小型トラックの電気装置のリコールについて

平成 20年9月11日

リコール届出番号2180

改善箇所説明図

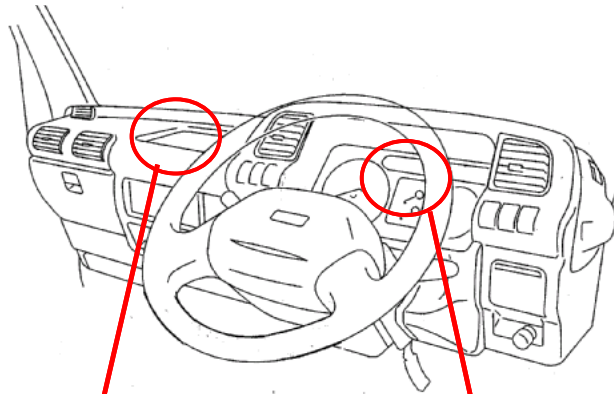
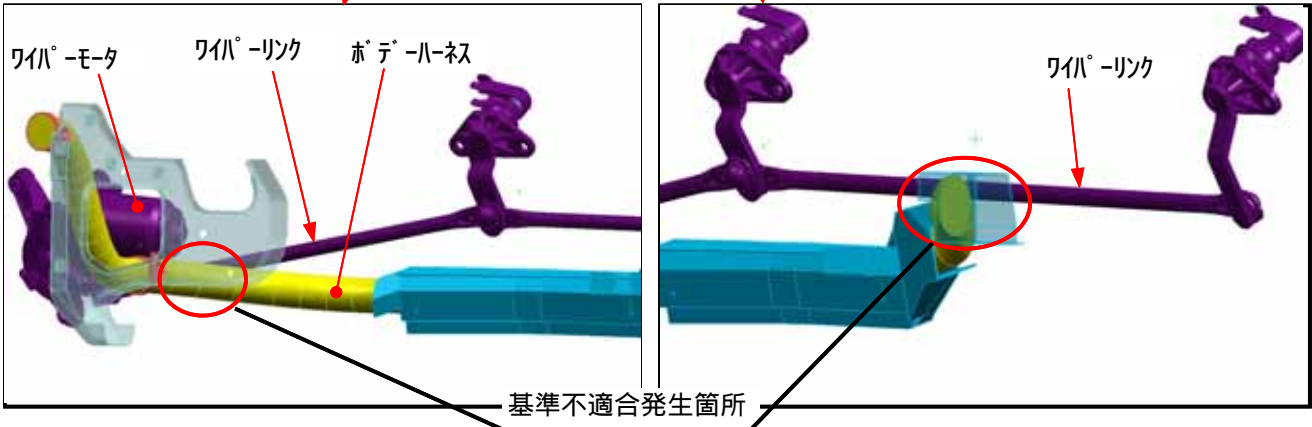
インストルメントパネル内のハーネスとワイパーリンクの隙間が不足しているものがあるため、ワイパー作動時にワイパーリンクが当該ハーネスに接触する可能性がある。そのため、当該ハーネスが損傷して、最悪の場合、エアバッグの誤展開やエンジンの停止などが発生するおそれがある。

改善の内容: 全車両、当該ハーネスとワイパーリンクの隙間を点検し、隙間が少ないものは固定具で固定し隙間を確保する。また、当該ハーネスが損傷している場合は補修する。

識別: IDプレート付近に緑色シールを貼付する。
